febi 28885

Renault 1.4 16V (K4J) et 1.6 16V (K4M)

Courroies striées

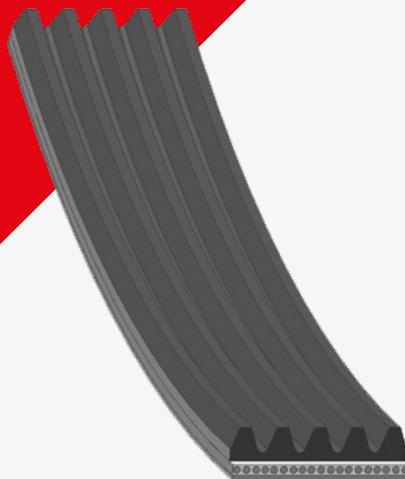
La version d'origine de la courroie striée comporte 6 rainures. L'utilisation de la courroie à 6 rainures peut entraîner une usure plus rapide du flanc de la courroie et du profil des rainures (voir Fig. 1). Cela peut créer des dommages importants au moteur.

Veuillez noter que la courroie doit être placée sur les rainures de manière à ce que la rainure intérieure reste libre sur toutes les poulies (voir Fig. 2).

Renault a modifié la courroie. febi recommande d'utiliser une courroie febi 28885 (réf. origine 82 00 833 541). La nouvelle version comporte 5 rainures tandis que toutes les poulies en comportent 6. Cela évite l'usure accélérée et le déchirement précoce. La nouvelle version réduit également le bruit et permet une durée de vie prolongée de la courroie.
